ŽST JINČE
TRATOVÁ RYCHLOST: 75KM/HOD.
ZABRZDŇA VZDÁLENOST: 700m

4			
3			
2	Opraveno dle poskytnutých podkladů o skutečném provedení	leden 2010	
1	Opraveno po připomínkách ČD a.s., TÚČD 088/2006-JE ze dne 22.11.2006	08.12.2006	
Č.ZMĚNY	TEXT ZMĚNY - ODŮVODNĚNÍ	DATUM	PODPIS
ODPOVĚDNÝ PROJEKTANT		MICHAL ČECH	
NAVŘEL, VYPRACOVAL		MICHAL ČECH	
KRESLIL		MIROSLAVA ROLLINGEROVÁ	
KONTROLOVAL		ING. VÁCLAV MAREŠ	
OBJEDNATEL		Správa železniční dopravní cesty, s.o.,	
RACIONALIZACE V TRATI ZDICE - PROTIVÍN PS 1114 : Žst. Bratkovice,SZZ SITUAČNÍ SCHÉMA		DATUM	11/2005
		ÚČEL	PROJEKT
		POČET FORMÁTŮ	7 x A4
		MĚŘÍTKO	
		ČÁST DOKUMENTACE	PŘÍLOHA ČÍSLO :
		D1.1.7	0201.

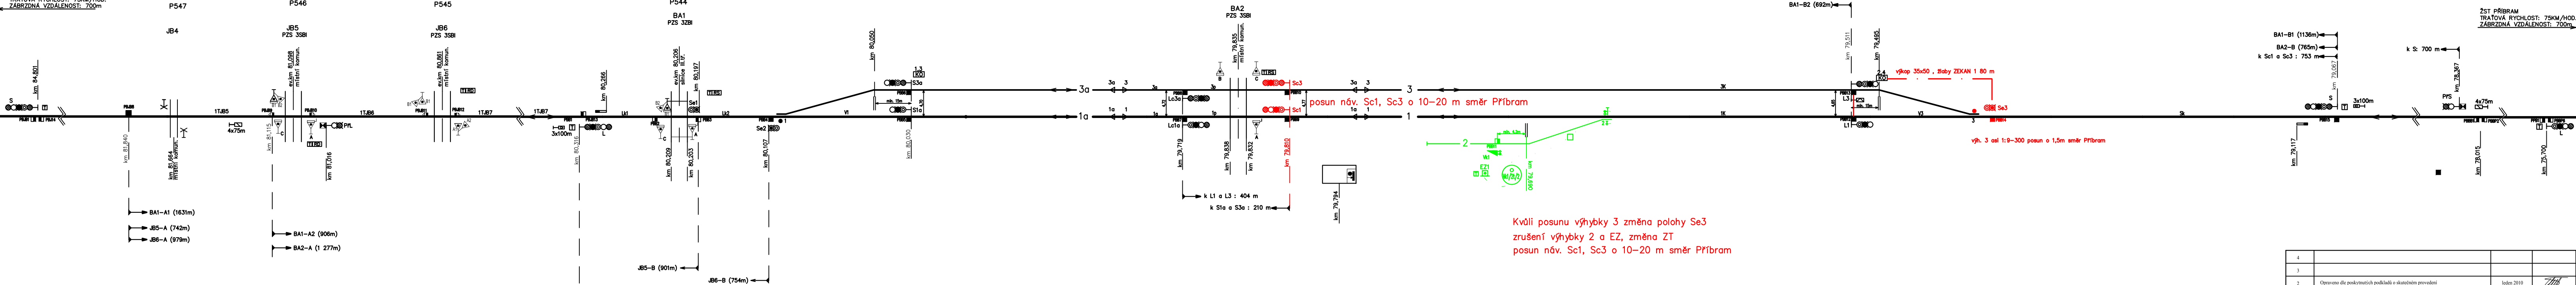
Kvůli posunu výhybky 3 změna polohy Se3
zrušení výhybky 2 a EZ, změna ZT
posun náv. Sc1, Sc3 o 10–20 m směr Příbram
